SAKSFREMLEGG

Saksmappe nr: 2021/5961-29
Saksbehandler: Gunhild Løken Dragsund

Sluttbehandling av detaljregulering for Linnes panorama

Figur 5-1 Illustrasjon av avkjørsel med gjennomgående fortau, hentet fra SVV-notat

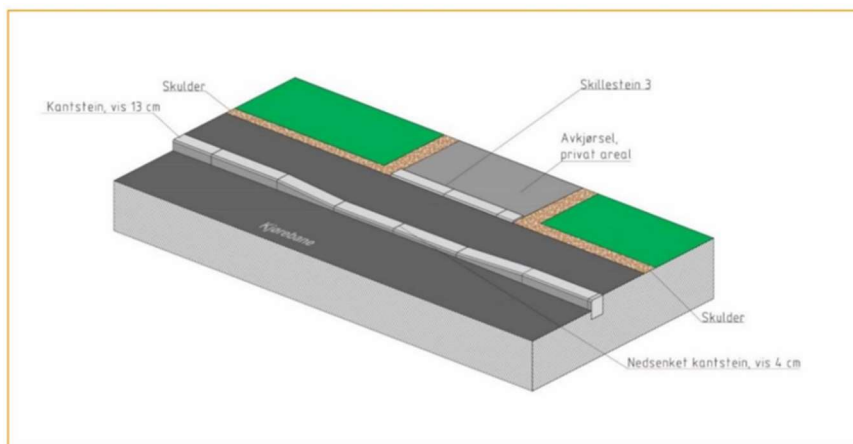
I tillegg foreslår kommunedirektøren noen justeringer av reguleringsbestemmelsene, for å bedre sikre fremkommelighet i adkomsten og trafiksikkerheten for de myke trafikantene. Det foreslås at bestemmelsen §2-10 a) endres til

«Avkjøring til boliger B fra Linnesbakken som vist med pil på plankartet. Avkjøringspilen er juridisk bindende, men avkjøring kan sideforskyves noe langs veien for best mulig tilpassing mellom vei og bebyggelse/parkerings- og utearealet. Avkjøring skal ha en bredde på 6,0 m og opparbeides i samsvar med kommunens veinorm. Avkjørselen skal utformes med gjennomgående fortau, slik at kjøretøy stopper før de kjører ut på fortauet og renovasjonsbiler ikke blir stående ut i fortauet ved betjening.»
